三菱原子燃料㈱

## 6次申請 第1回補正と12月18日面談コメント反映案の比較（速報版）

6次申請 第1回補正 (三原燃第20-0491号)

12月18日面談コメント反映案

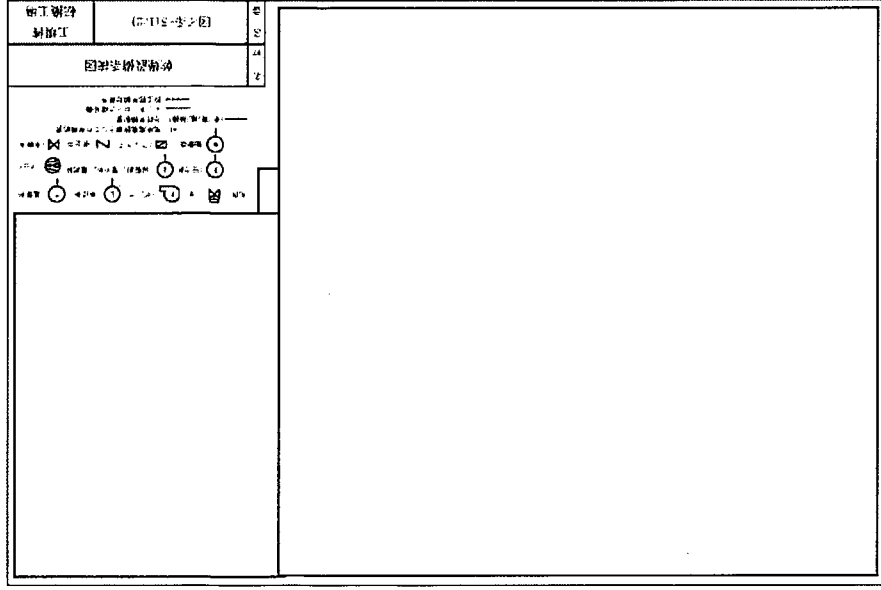
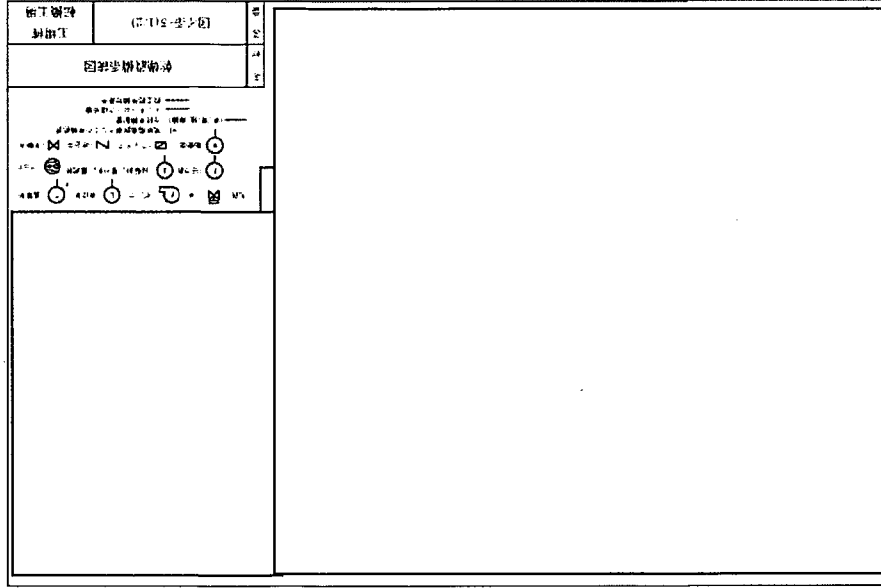
コメント No.2747 (NRA)  
コメント No.1218-警報1)  
を反映

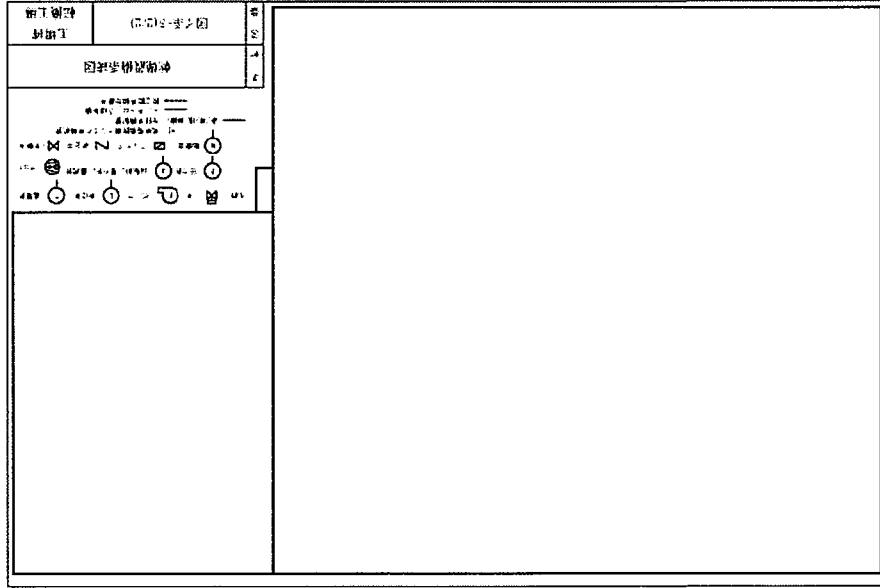
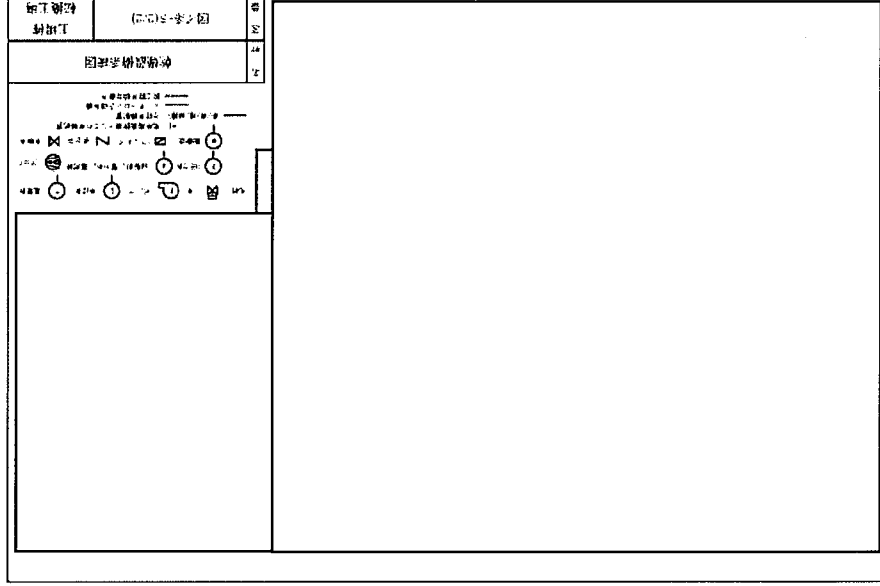
コメント No.2747 (NRA)  
コメント No.1218-警報1)  
を反映

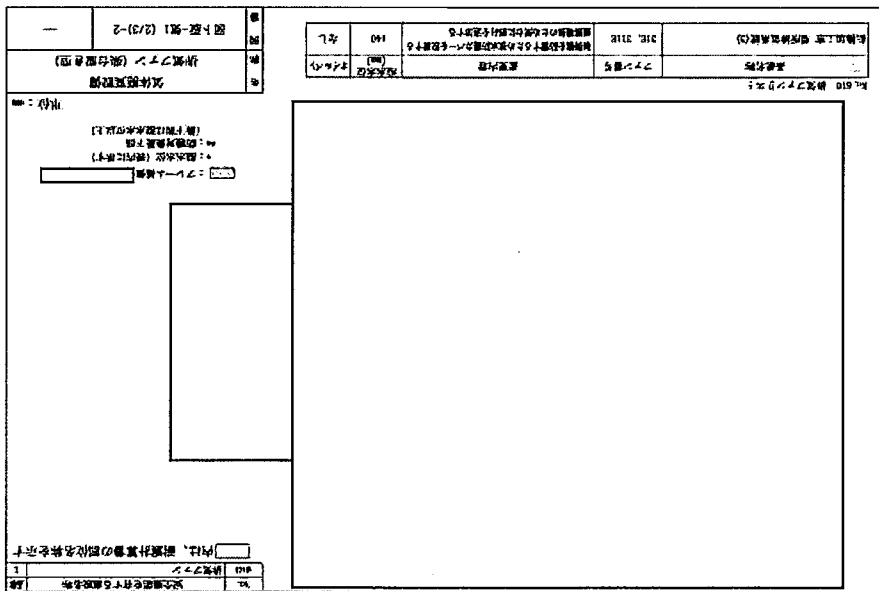
コメント No.2765 (NRA)  
 コメント No.1218-非常用  
 電源 (廃) 1) を反映

コメント No.2765 (NRA)  
 コメント No.1218-非常用  
 電源 (廃) 1) を反映

添削表3-1図 モデル簡便フロー

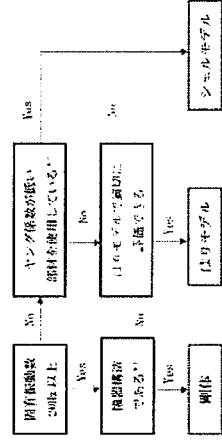
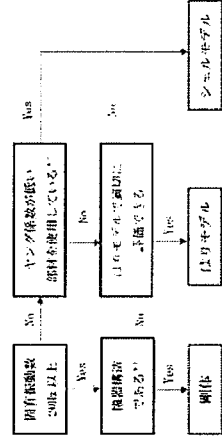
コメント No.2775 (NRA)  
 コメント No.1218-地震4)  
 を反映

コメント No.2775 (NRA)  
 コメント No.1218-地震4)  
 を反映

添付図2: 図1 モバイル判定フロー

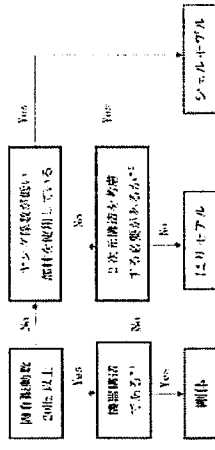
コメントへの対応は、緊急を考慮し、軸方向の固定を方法としていたため、本稿を修正し採用する。

コメント No.2773、2774 (NRA コメント No.1218-地震2、1218-地震3) を反映

図2-1-1 直中梁端部支持間隔の検討

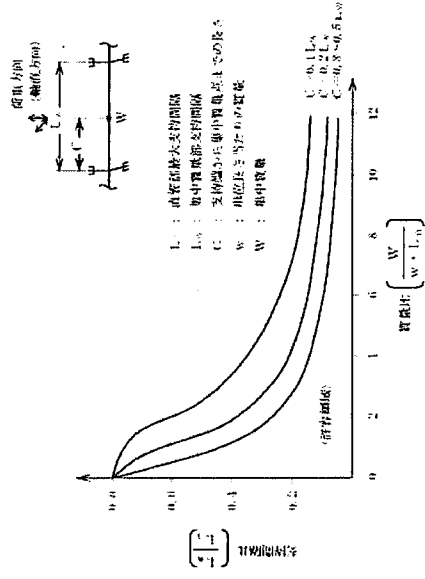
コメント No.2753 (NRA)  
 コメント No.1218-外部衝  
 撃4) を反映

図27 角クワット (座形) の支持距離

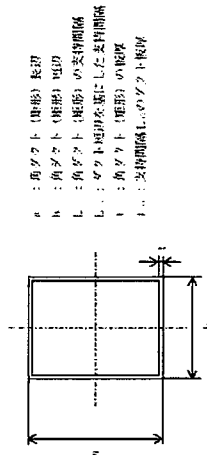
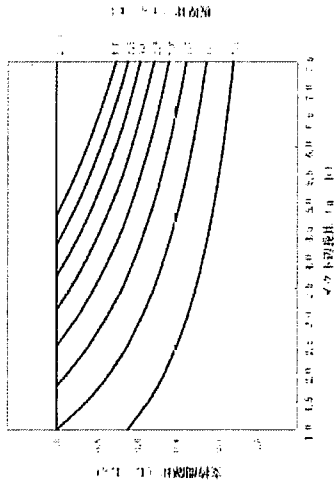
コメント No.2753 (NRA  
コメント No.1218-外部衝  
撃4) を反映
